Oratoire Saint-Joseph - Localisation de la rampe d'accès

Localisation de la montée – Axe de services aux pèlerins

X-1

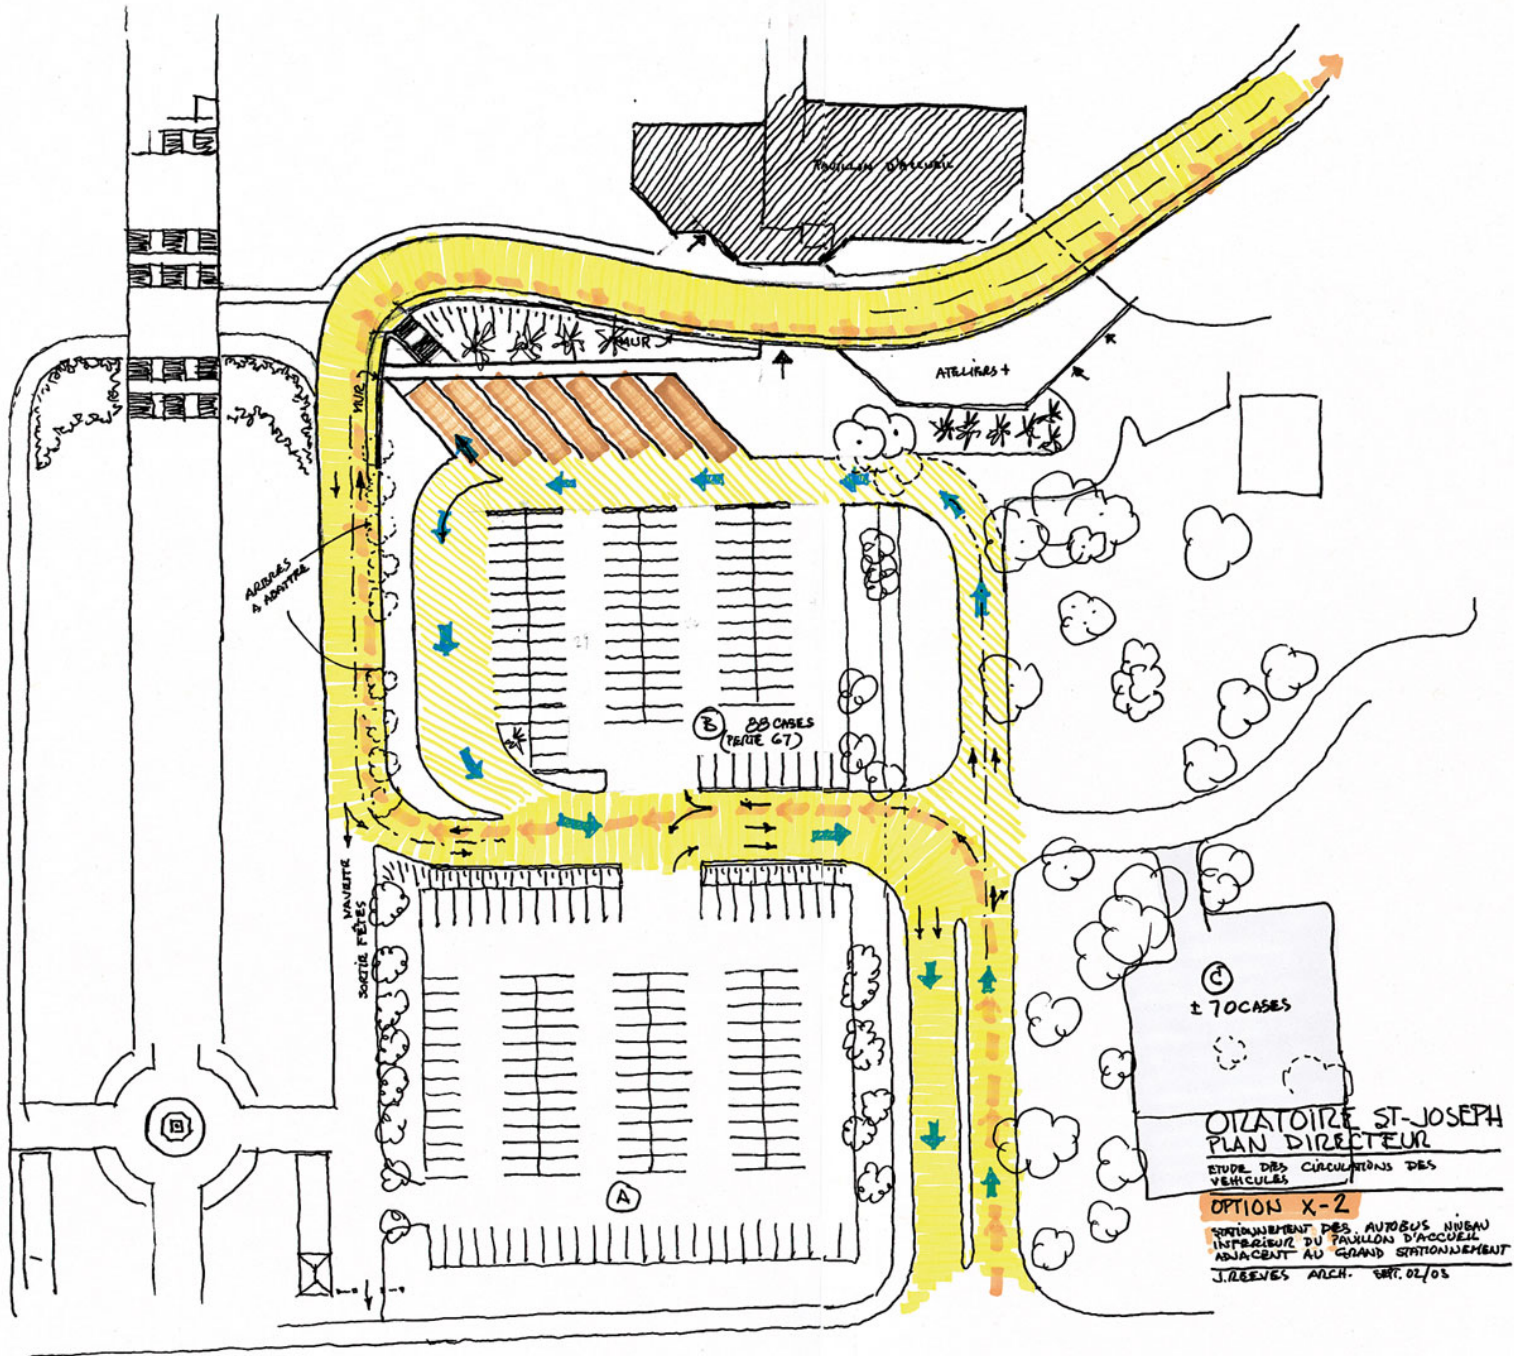
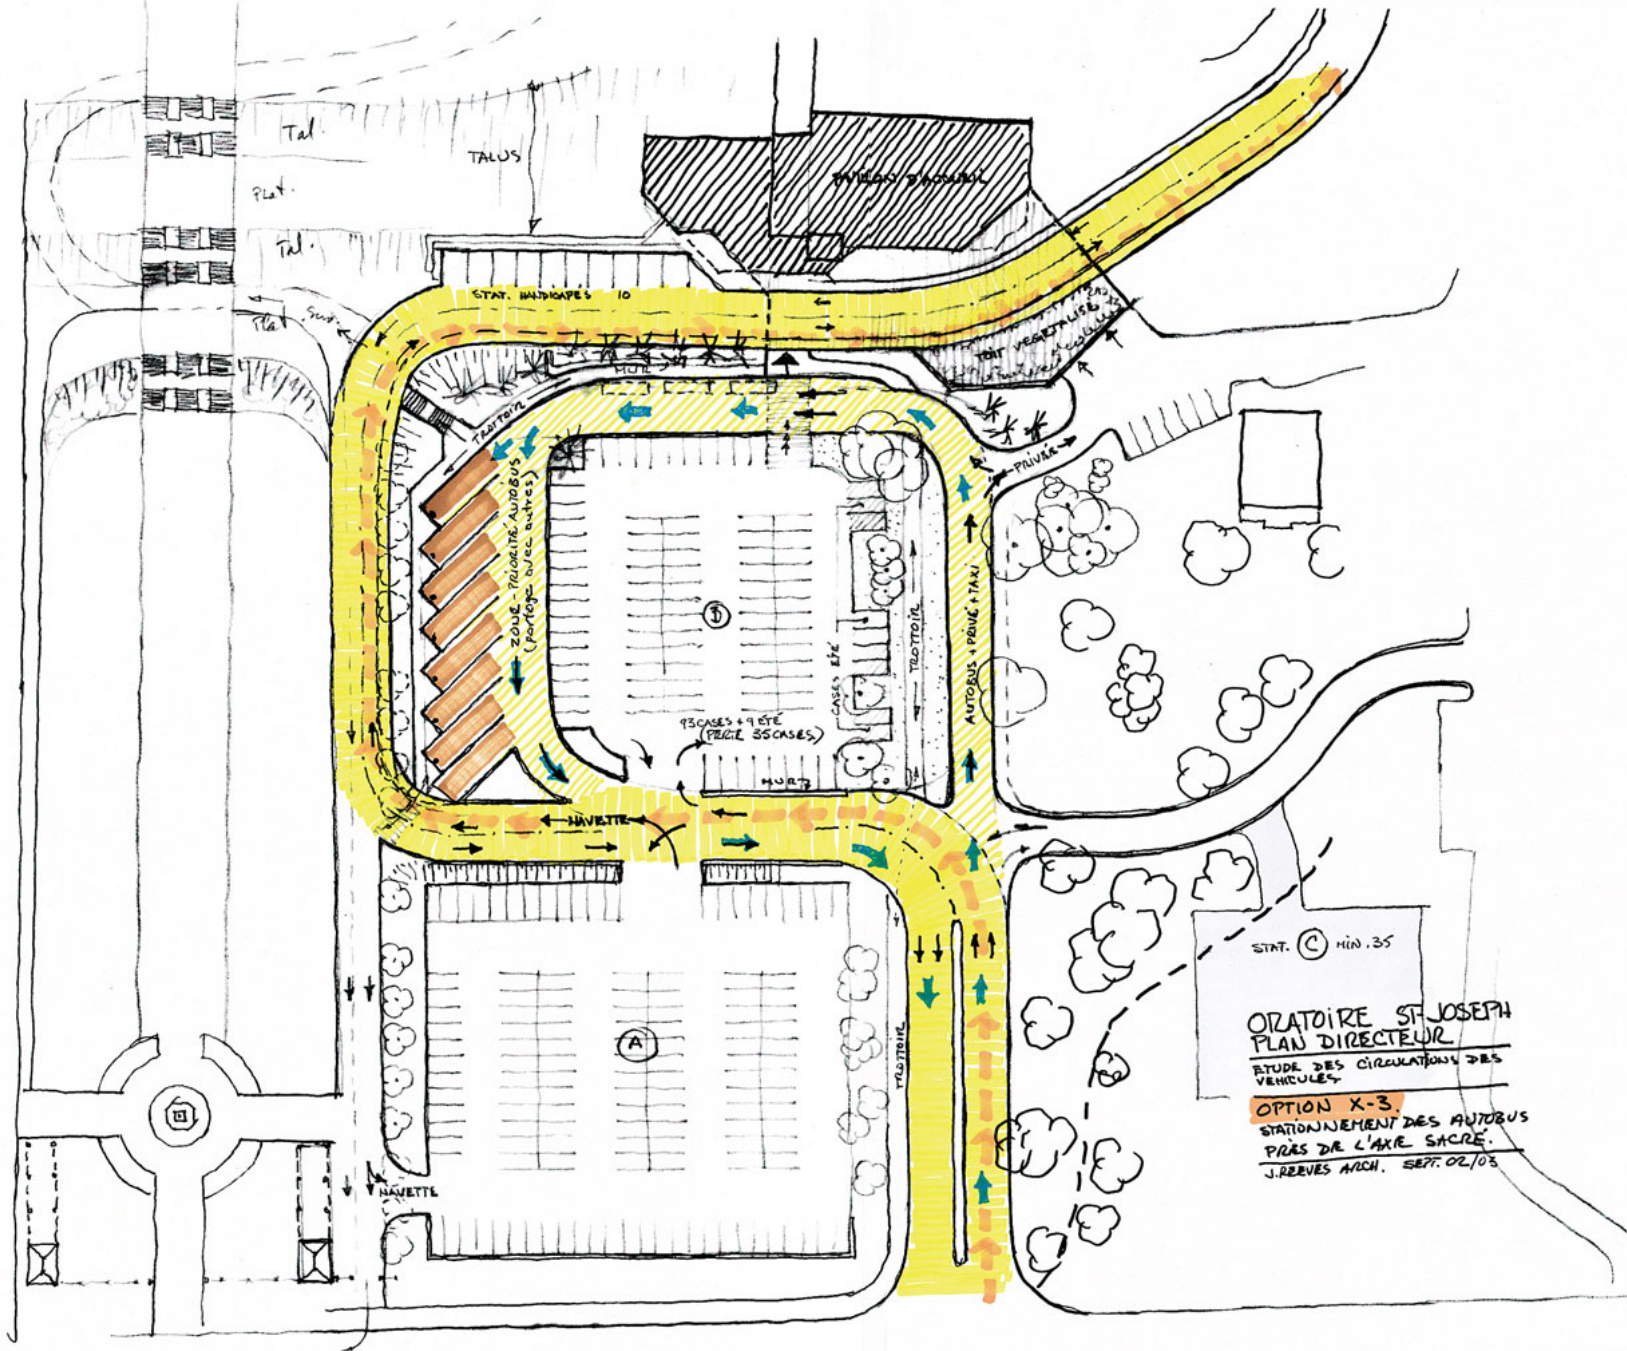
Sous-question: Avez-vous pensé à incorporer le stationnement des autobus avec les aires du stationnement principal afin d'éviter de couper le talus?

Réponse: Oui, nous avons trois hypothèses qui ont été analysées; mais avant de vous les présenter permettez-moi de préciser ce qui suit: la zone que nous avons retenue pour le projet soumis pour l'arrêt des autobus est la même que celle qui existe présentement, le projet ne coupe donc pas le talus; il reprend, moyennant quelques ajustements, le même plateau tant dans sa profondeur que dans sa largeur.

- a) à même le chemin en prolongement du tracé d'entrée des véhicules;
 - b) au fond du stationnement et en reculant dans le talus inférieur;
 - c) adjacent au chemin à droite de l'axe sacré.

- Dans les trois solutions, le tracé de la montée est en lacet (zigzag) et passe à travers le stationnement;
 - les trois hypothèses présentent des problèmes de conflits de circulation et croisements et des dangers d'accident à cause de la mixité piétons, automobiles, autobus, camions, navettes;

- dédoublement ou augmentation de zones asphaltées et pertes d'arbres existants ou à planter;
 - les trois hypothèses nécessiteraient des modifications importantes, voir même radicales, au pavillon d'accueil;

- les trois hypothèses nécessitent l'ajout d'une troisième zone de stationnement dans le parc devant le pavillon des Petits Chanteurs du Mont-Royal (PCMR), d'une capacité de 40 à 70 cases selon l'hypothèse.
